WYJAŚNIENIE I ZMIANA TREŚCI SWZ (4)

”Przebudowa budynku „F” Narodowego Instytutu Kardiologii wraz dostawą i montażem aparatury medycznej”

Znak sprawy: ZP.087.2021

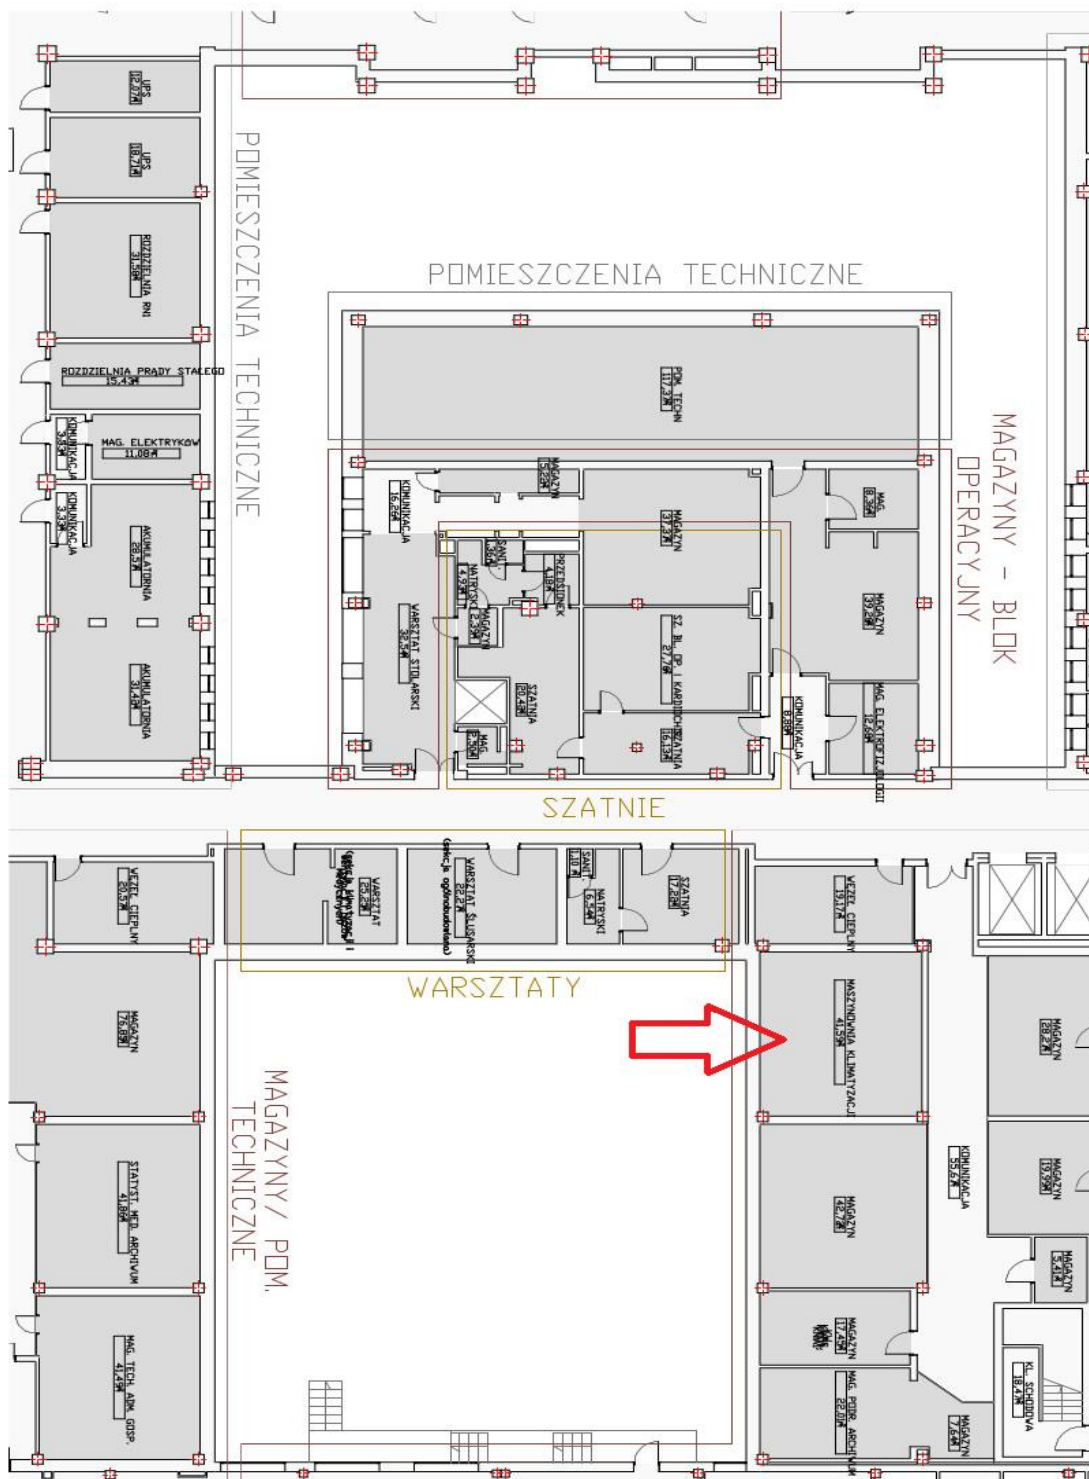
Prosimy o podanie wysokości wszystkich ścian zewnętrznych i wewnętrznych budynku.

Zamawiający przekazuje posiadaną dokumentację archiwalną.

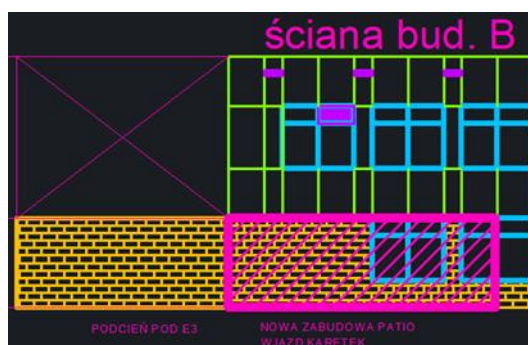
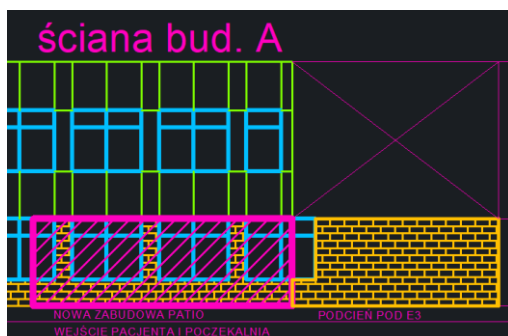
W nawiązaniu do odpowiedzi z dnia 2021-11-08 prosimy o doprecyzowanie odpowiedzi nr 301. Poniżej zamieszczamy schematy elewacji, prosimy o informację, czy okna parteru na zakreskowanych ukośnie polach elewacji budynku A i B należy zamurować? Okna przylegają do nowo zaprojektowanych dobudówek: wjazdu karetek (budynek B) oraz wejścia pacjenta i poczekalni (budynek A).
